**OGGETTO: Procedimento di Valutazione di Impatto Ambientale, integrato ai sensi dell'art. 10, c.3 del D.Lgs. 152/2006 con la Valutazione di Incidenza di cui all'articolo 5 del D.P.R.357/1997, comprensivo dell'autorizzazione paesaggistica di cui all'art. 146 del D.Lgs. n. 42/2004 e della Verifica del Piano di Utilizzo delle Terre e Rocce da Scavo, D.P.R. 120/2017, art. 9, per il progetto: SS 67 "Tosco Romagnola" per i lavori di adeguamento del tratto tra la località S. Francesco in Comune di Pelago e l'abitato di Dicomano. Variante di Rufina (FI). Lotto 2A -2B.**

## Associazione "Vivere in Valdiseive"

**OGGETTO:** Procedimento di Valutazione di Impatto Ambientale, integrato ai sensi dell'art. 10, c.3 del D.Lgs. 152/2006 con la Valutazione di Incidenza di cui all'articolo 5 del D.P.R.357/1997, comprensivo dell'autorizzazione paesaggistica di cui all'art. 146 del D.Lgs. n. 42/2004 e della Verifica del Piano di Utilizzo delle Terre e Rocce da Scavo, D.P.R. 120/2017, art. 9, per il progetto: SS 67 "Tosco Romagnola" per i lavori di adeguamento del tratto tra la località S. Francesco in Comune di Pelago e l'abitato di Dicomano. Variante di Rufina (FI). Lotto 2A - 2B.

Foto 4

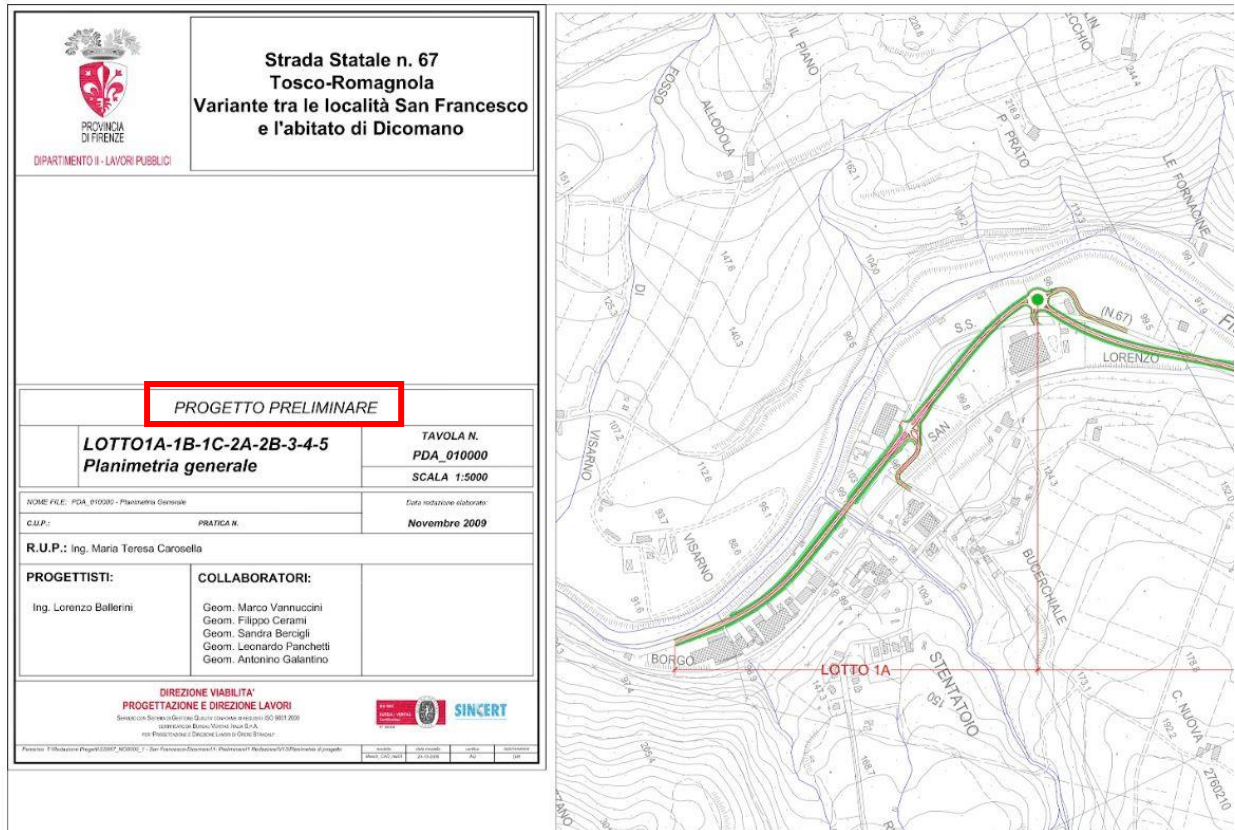
E se anche ci fossero, ci chiediamo: perché la VIA allora non avviene su tutto il tracciato dei 13 km. e non solo sullo stralcio (dovendo valutare tutti gli impatti ambientali, anche cumulativi, che non erano pochi)? Sempre nella relazione citata all'inizio, troviamo un'immagine a pag. 2, che è appunto tratta dal progetto preliminare del 2010 (di cui trovate tutta la planimetria dei 13 km. a questo link: <https://drive.google.com/file/d/1fh2pqjNyAhEKJvwJ5IXXZq2nL0JEcr2Z/view?usp=sharing>). Andando ad ingrandire la parte descrittiva, si legge ben chiaro che trattasi di PROGETTO PRELIMINARE. (Foto 4)

Foto 5

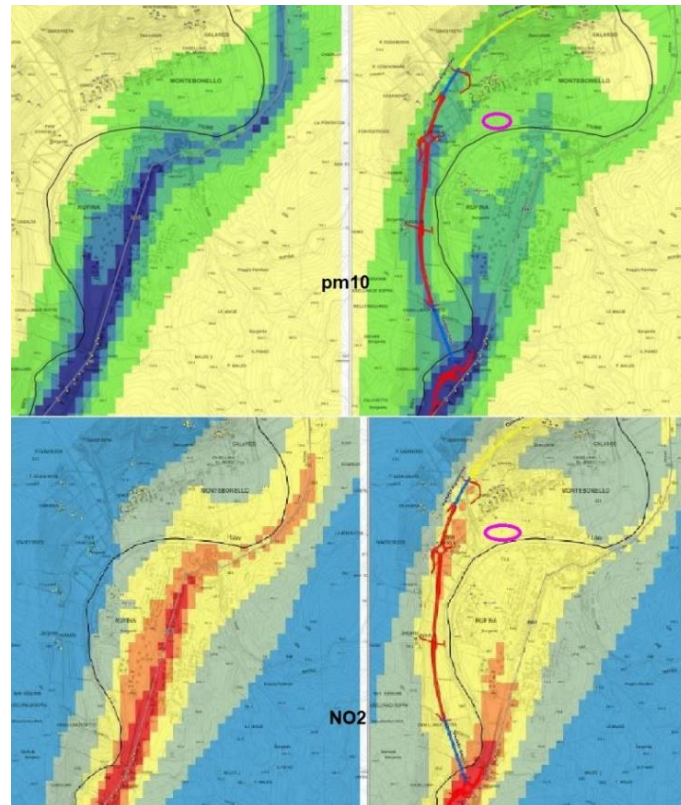
Oltre a questa mancanza, notiamo che comunque sia, in questa area, vi sarà un accumulo degli inquinanti visto lo sbocco anche della vicina galleria (a ridosso anche dei molti edifici che si trovano in quella zona). Per correttezza diciamo che la fabbrica insalubre è rimasta al centro del paese, e in un certo senso lo è anche di Rufina, anche se è separata dal fiume Sieve. Nella foto 5, il cerchio in rosa (a dx) è l'area dove è situata la fabbrica (in quella zona ci sono anche altre attività artigianali).

Nelle fotosimulazioni delle emissioni NO<sub>2</sub>, ci sembra strano anche che tutto il centro di Rufina (eccetto davanti alla Coop), rimanga tra 0,5 e 1 (mcg/mc – colore giallo). In quanto c'è anche la Stazione Ferroviaria con diversi parcheggi sempre pieni di auto, ed una circolazione interna che crea un movimento dovuto agli spostamenti tra scuola, lavoro, servizi, sport, quasi esclusivamente sempre nelle ore di punta. Ed è impensabile immaginare di diminuire il traffico interno e/o generato dalle attività locali, o che coloro che arrivano da Pontassieve o Dicomano, possano preferire la nuova variante per arrivare nel centro abitato di Rufina (con dispendio di km. inutili). A Rufina c'è anche un distributore di benzina, che si presume possa essere attrattivo per gli automobilisti per rifornirsi del carburante, anch'esso determina movimento dei mezzi in quel luogo (pesanti e non).

foto 6

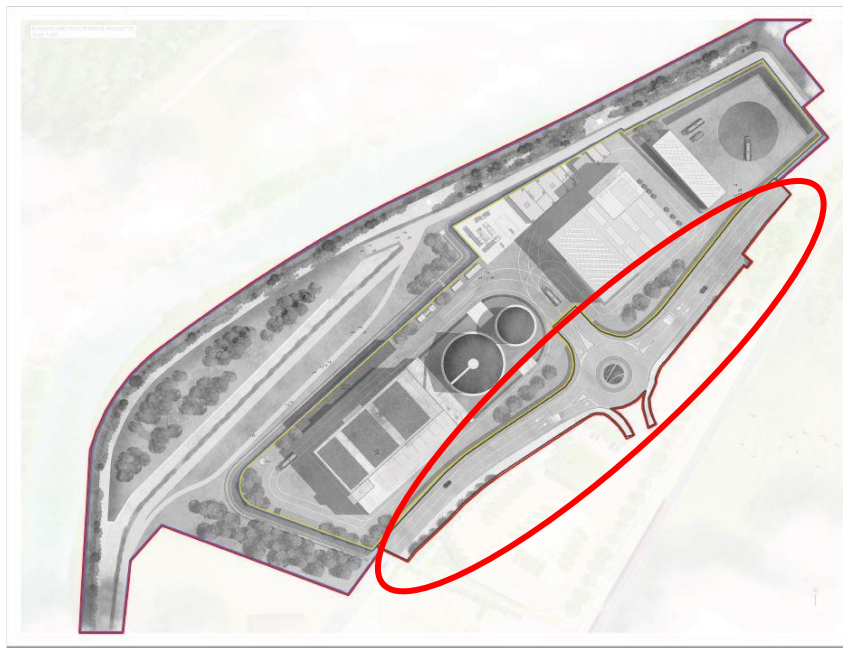
- **Biodigestore di Selvapiana**, con annessa rotatoria sulla SS67 e modifica anche di parte del tracciato esistente. Rotatoria che in realtà fa già parte del tracciato in oggetto dei 13 km. da Stentatoio a Dicomano, con precisione rappresenta il Lotto 1B. E quindi sarebbe un altro stralcio? Ma quanti stralci ci sono? Foto 6

Foto 9

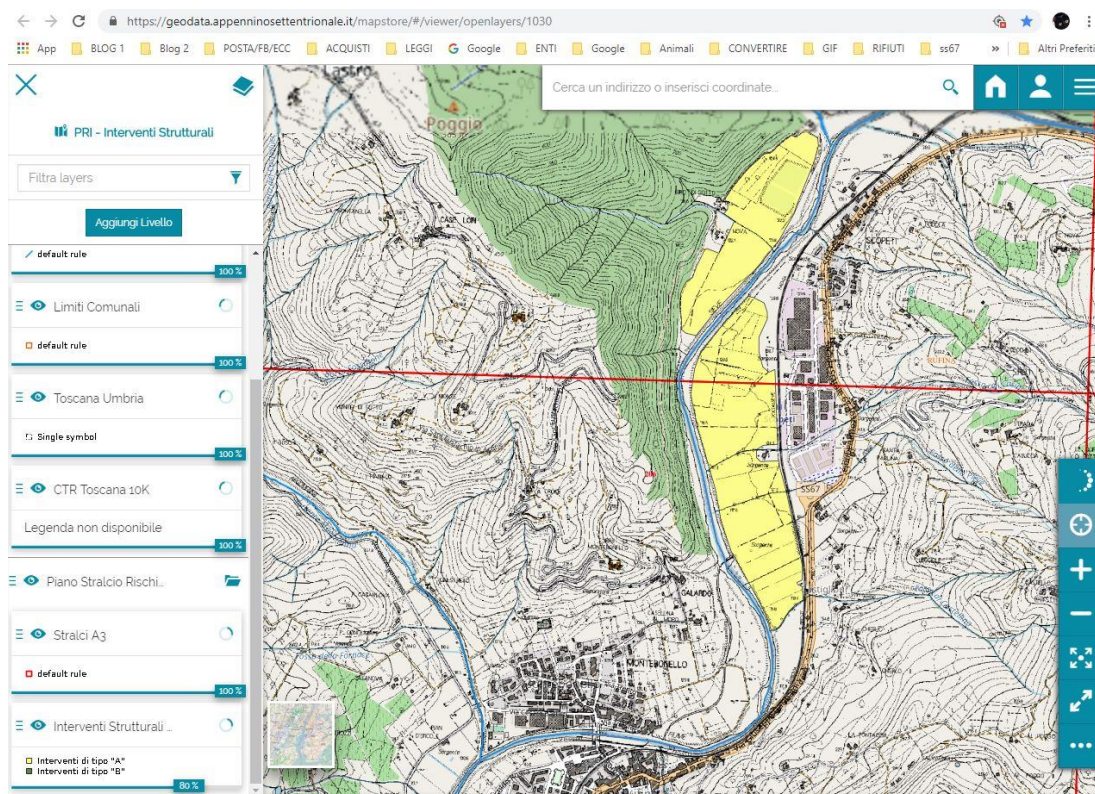
- Casse di Espansione a Scopeti ([Ordinanza Commissariale N°122 del 8/9/2022 Regione Toscana](#)).  
Foto 9

I piloni del viadotto che esce dalla galleria per congiungersi alla rotatoria di Scopeti, ricadono in gran parte nella cassa di espansione in riva sinistra del fiume Sieve, dividendola in due. **Eventuali volumi compensativi alla naturale espansione dell'acqua in caso di esondazione, e per non aggravare il RISCHIO a valle, da dove vengono recuperati? Lo ribadiamo anche più avanti.**

Foto 17

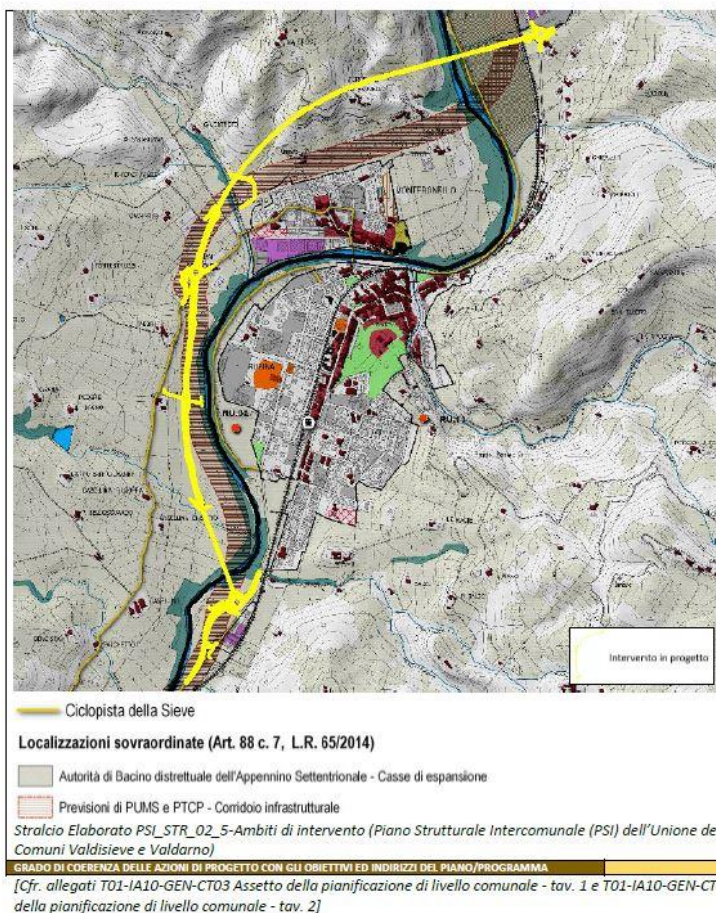
**Inoltre percorre un tracciato completamente al di fuori del corridoio infrastrutturale previsto che era stato lasciato abbastanza largo proprio per permettere di adagiarsi il nuovo tracciato, anche se avesse avuto bisogno di qualche correzione, comunque rimanendoci dentro. Foto 17**

Foto 21

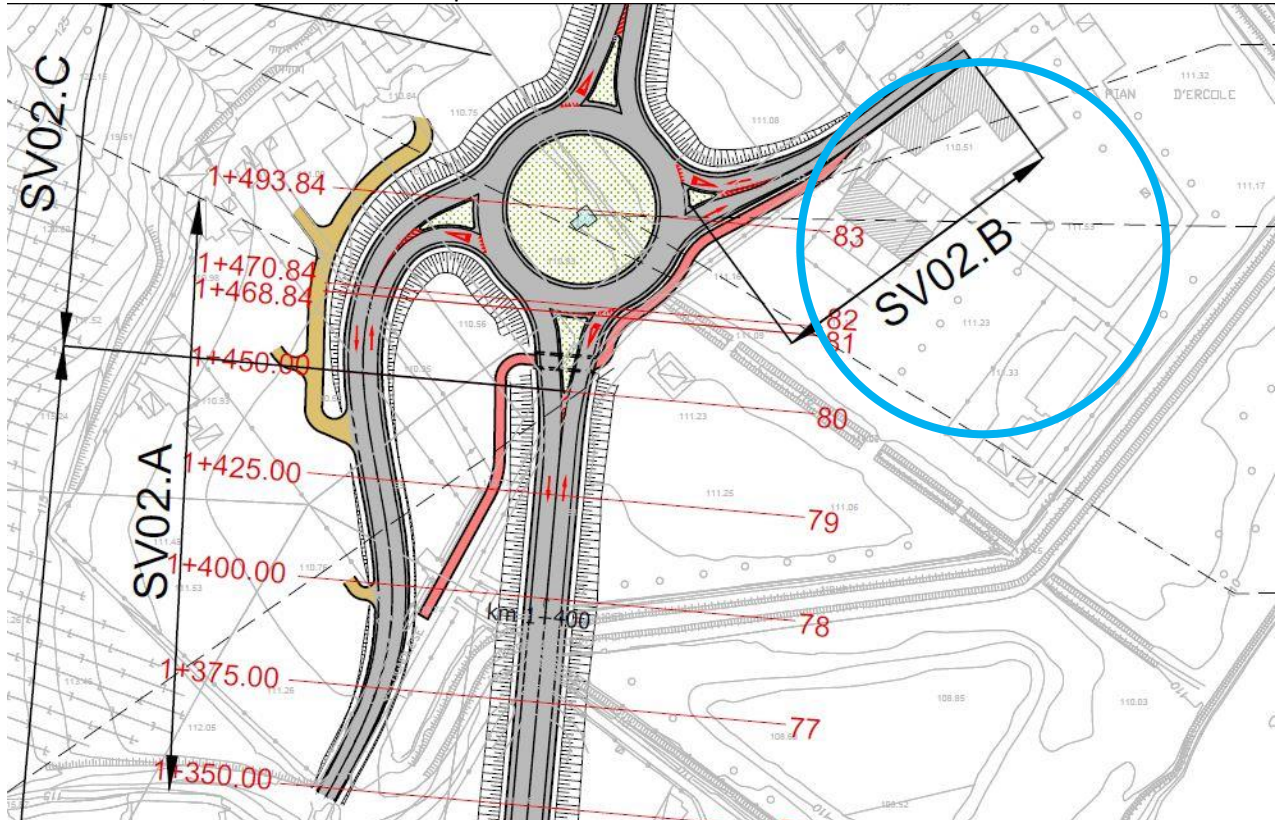
Intanto partiamo dal solito **rilevato** rispetto al piano di campagna: come si vede nelle foto 21 (T011A20GENPP01), 22 (rendering simulato) e 23 (Google Maps), l'**uscita** per Montebonello finisce quasi direttamente dentro alle finestre dell'Albergo Pian d'Ercole Resort (attualmente in vendita – cerchio blu). L'uscita è ancora in rilevato (stando al rendering) e passa proprio davanti al cancello e alle finestre della casa colonica principale (da dove passerà poi anche la mini pista ciclabile), e circa alla stessa altezza della palazzina dei mini appartamenti (subito sulla destra).

Nei campi dove è prevista la rotatoria ci sono diversi **canali di raccolta dell'acqua** proveniente dai campi e vigne sovrastanti, anch'essi pieni di fossi che si ricollegano a quelli in piano che poi defluiscono in Sieve. I 2 fossi principali rimangono completamente **TOMBATI** (come si evince dalle planimetrie) a causa: uno della rotatoria stessa, uno sia dallo svincolo ovest che dal tracciato principale (tutti in rilevato) minimo di 4 metri. Soprattutto quello sotto la rotatoria è già oggi causa anche di allagamenti dei campi durante piogge intense perché il materiale che viene portato dalla collina tende ad ostruirlo lungo il percorso, formando dei tappi. Che il materiale, durante la pioggia, venga trasportato dall'alto verso il basso sembrerebbe cosa palese da capire, a meno che non si faccia passare una tubazione enorme sotto strada fino alla Sieve (che piano piano però si riempirebbe, i contadini di quegli orti lo sanno bene, basta chiederlo a loro), ma non ci sembra di aver capito che sia così. Quindi quando ci saranno piogge intense quel punto costretto tra i rilevati di rotatoria, uscite e tracciato, diventerà una bella piscina.

Foto 24 pozzi e derivazioni

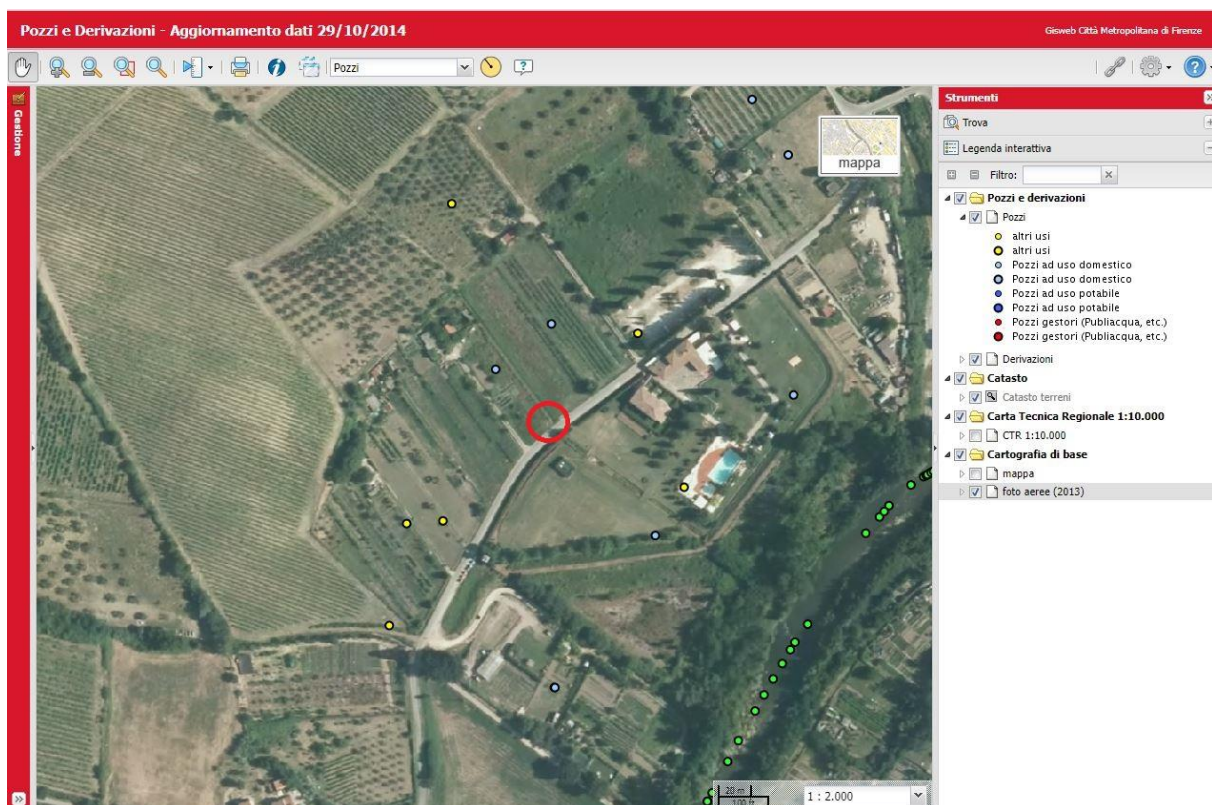
**Addirittura un POZZO, a servizio di 3 famiglie (oltre agli orti) che vi hanno la residenza, RESTA completamente SOTTERRATO sotto la ROTATORIA. Stiamo scherzando? Foto 24**

Nella foto sopra l'immagine della [mappa](#) dei pozzi e derivazioni della Città Metropolitana di Firenze, che tuttavia non è aggiornata, oltre a quello in rosso ne mancano anche altri (l'ultimo aggiornamento risale al 2014).

Foto 29 – carreggiata dove si fermano i camion con le auto in sosta

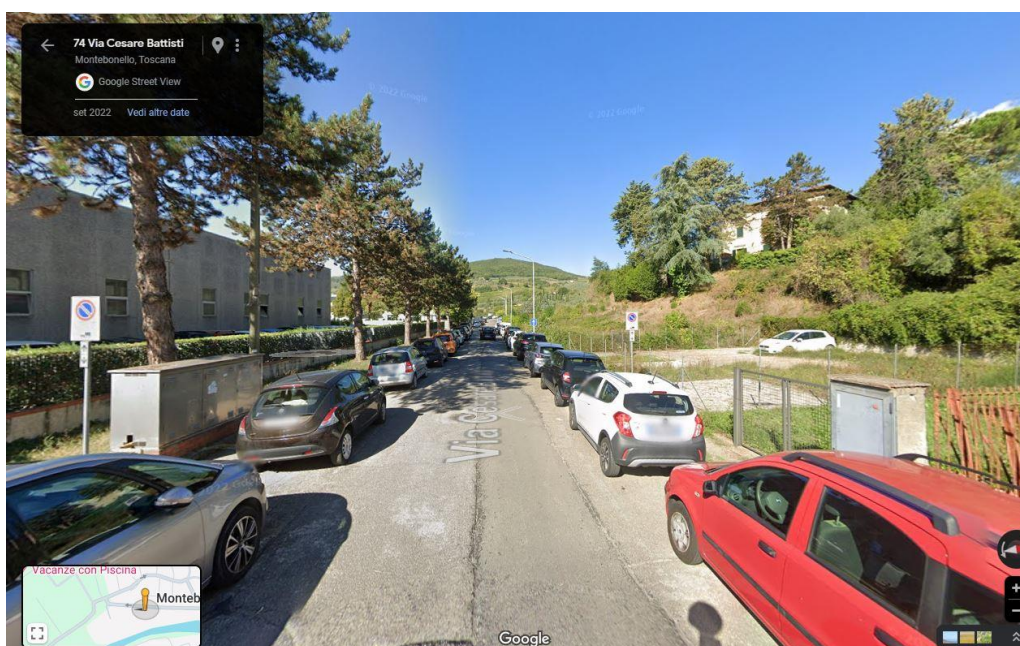
Per tentare di risolvere il problema, si potrebbe provare anche ad ipotizzare, per esempio, un cambio dei sensi unici nella frazione di Montebonello (che avevano una ragion d'essere per motivi di sicurezza), o che si possa ripristinare il doppio senso di circolazione in entrambe le strade ora a senso unico. Ma la cosa non sarà fattibile perché sono entrambe strette e non consentono facilmente gli scambi tra auto e camion. Già adesso, che Via Cesare Battisti è a senso unico, i camion si fermano in doppia corsia (rispetto alle auto in sosta), determinando già ora problemi di scorrevolezza del traffico (foto 29). Inoltre, anche all'interno delle fabbriche lungo questa via (in particolare Gucci e Selasti) i piazzali interni, dove ci sono, non sempre consentono ai mezzi articolati di effettuare agevolmente le manovre all'interno, tanto è vero che preferiscono scaricare rimanendo sulla strada. Altrimenti entrerebbero già da ora, ma in genere non lo fanno.

Foto 9 planimetria delle interferenze

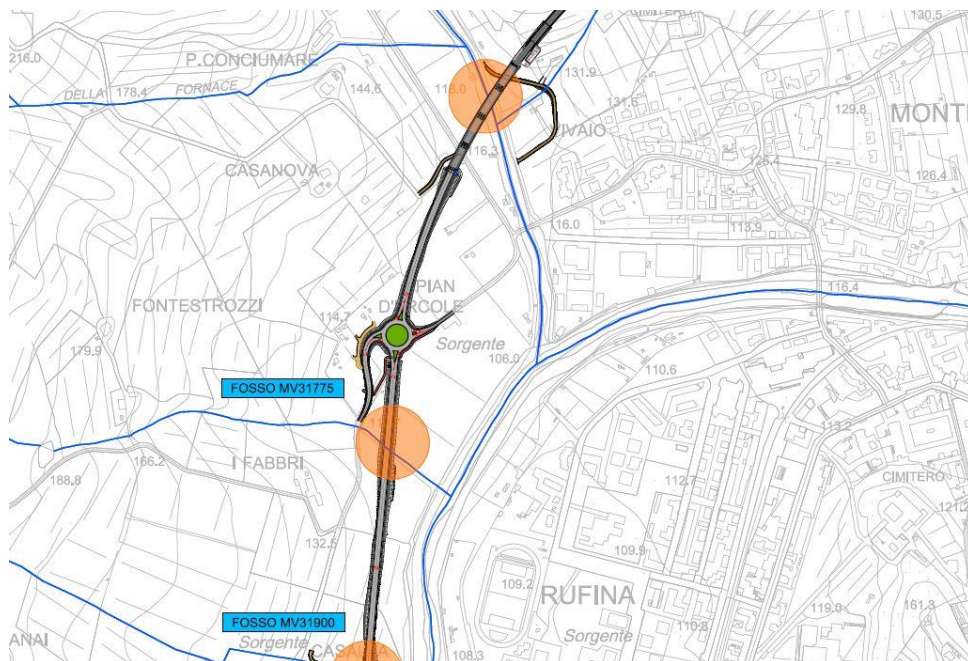
Stando al documento T00ID01IDRCI01A (planimetria delle interferenze), si fa notare che oltre ai punti evidenziati nei cerchi di colore arancio (che riguardano i fossi che il tracciato incontra lungo tutto il percorso – foto 9), ai fini delle interferenze nella zona di Pian D'Ercole (dove ribadiamo c'è un Albergo – Pian D'Ercole Resort) formato da una casa colonica con torretta oltre ad un altro immobile di più recente costruzione dove ci sono i miniappartamenti dell'Albergo (il tutto circoscritto da opere a difesa per il rischio idraulico), ci sono altri fossi di raccolta acque dei campi soprastanti (già accennato nelle precedenti Osservazioni).

In particolare proprio a ridosso della rotatoria di Pian D'Ercole, delle uscite e del tracciato. Ribadiamo che durante i periodi piovosi (anche intensi da qualche anno a questa parte, dovuti certamente al cambiamento climatico in atto), questi FOSSI che non hanno nessun nome, eccetto quello dato dai contadini del luogo, sono di primaria importanza, ma sembrano rimanere tombati dalla realizzazione dell'opera. Ciò comporterà oltre a far diventare delle pozze immense i campi che ne rimarranno allagati, sarà pericoloso per chi transiterà sulla vecchia Via Colognese, dove c'è anche una postazione di cassonetti per i rifiuti urbani. Proprio a lato di questi, tra la cabina ENEL e i cassonetti, c'è un fosso che fa defluire l'acqua in Sieve (si vede anche da Google Maps – foto10). Che raccoglie l'acqua dei campi che si incanala lungo il fossetto lungo strada passando sotto la strada.

Foto 11

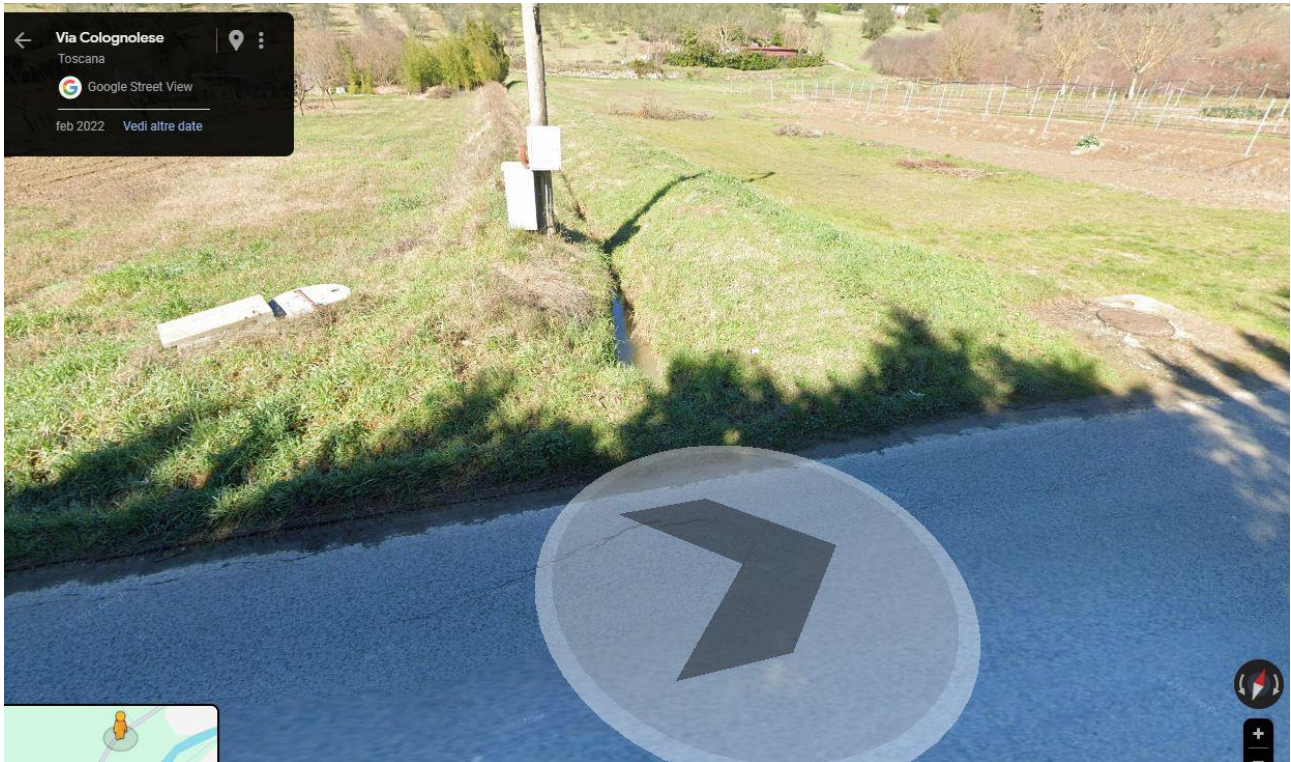
Poi ce n'è un altro poco dopo che raccoglie l'acqua dei campi, passa sotto strada e si inserisce in quello dell'Albergo (lungo il proprio confine) fino alla Sieve. Foto 11.
